泊発電所 敷地周辺の地質・地質構造 に関するコメント回答

平成26年3月19日
北海道電力株式会社

<コメント内容>

【照岸周辺における地質と地形の関係について】

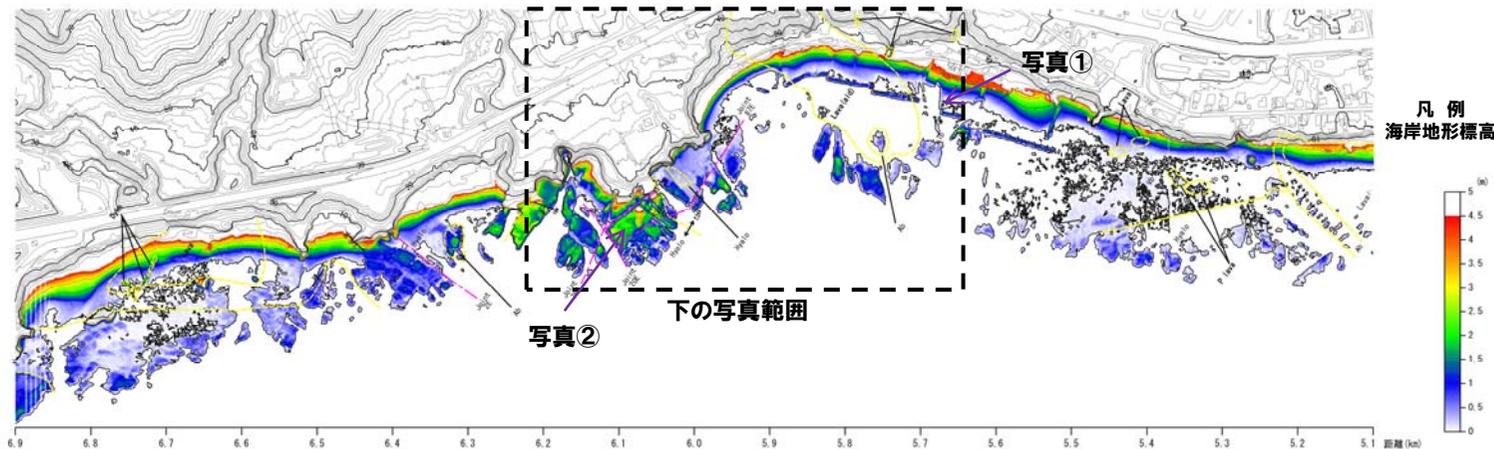
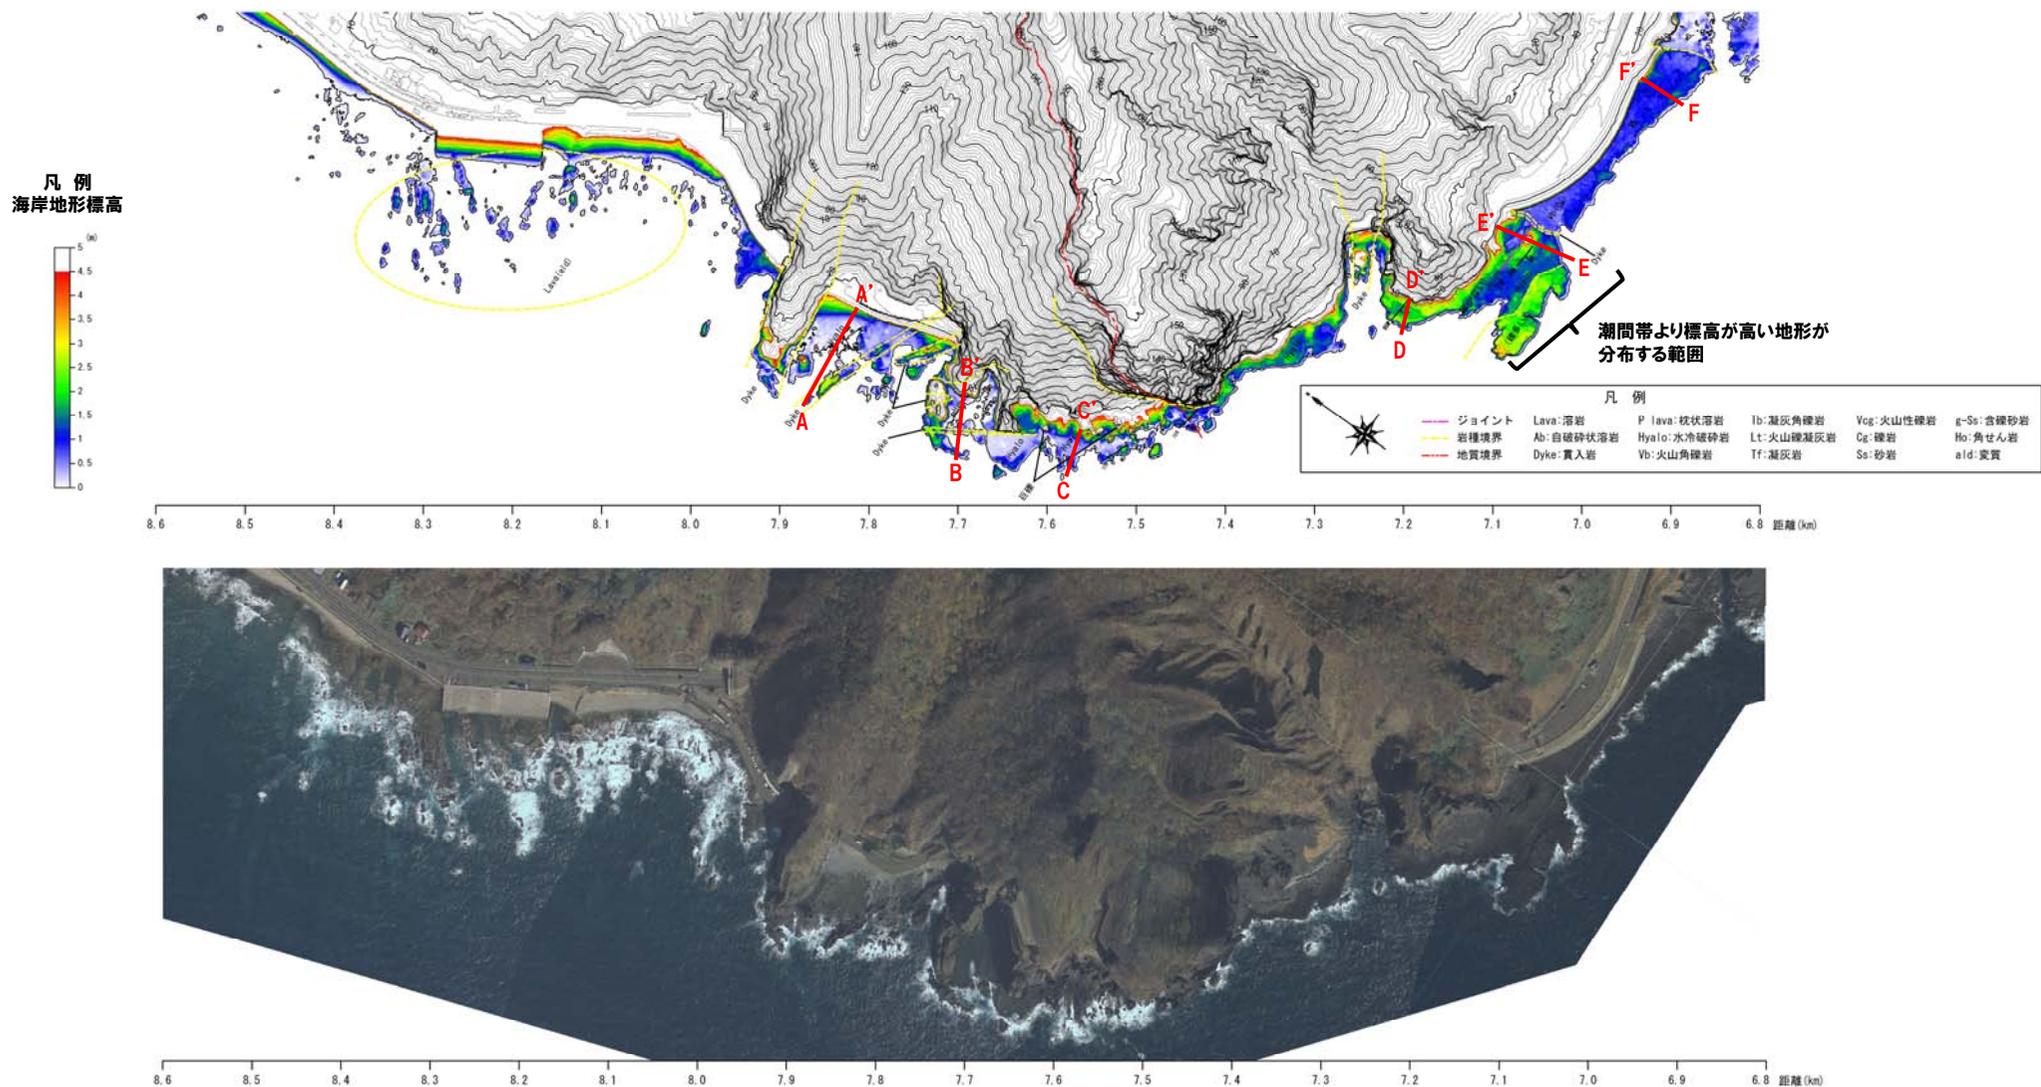
関連コメント	備考
積丹半島西岸の離水ベンチの成因を岩種・岩相の差別侵食としているが、波食棚が地震性海岸隆起によって形成された可能性もあるので、検証すること。	1月17日 ヒアリング
段丘面の傾動がないことを説明できたとしても海岸隆起を起こす震源断層が存在する可能性は残るので、地震性隆起の有無について別途検討すること。	1月17日 ヒアリング
積丹半島北部及び東部の段丘面について、さらに検討を実施すること。	1月24日 審査会合
波食棚の勾配については、選定地点の代表性について補足すること。	1月24日 審査会合

- 本地域は、神恵内層の火砕岩、ハイアロクラスタイト、変質を受けた溶岩等が分布する。
- A部とB部は隣接した区間であるが、分布する岩種・岩相が異なり、それと調和的に海岸地形の分布標高、海食崖の侵食状況も異なっている。
- <A部>
- A部は、礫の多いハイアロクラスタイトが分布し、特に海食崖基部で高まりを形成している。
- 海岸線は凸状を示し、海食崖は植生も認められず、崖下にも堆積物が認められないことから、現在も侵食作用を受け続けている海食崖と判断される。
- <B部>
- B部は、比較的基質が多い火砕岩及び変質した溶岩が潮間帯に波食棚を形成している。
- 海岸線は弧状を示し、海食崖の勾配は、相対的に緩く、一部で植生が分布し、崖下に堆積物が認められる。A部に比べ海食崖に働く侵食作用が小さい、または、侵食作用が休止(停止)した海食崖と判断される。

礫が多いハイアロクラスタイトが斜面基部に向かって緩やかに傾斜する高まりを作る。
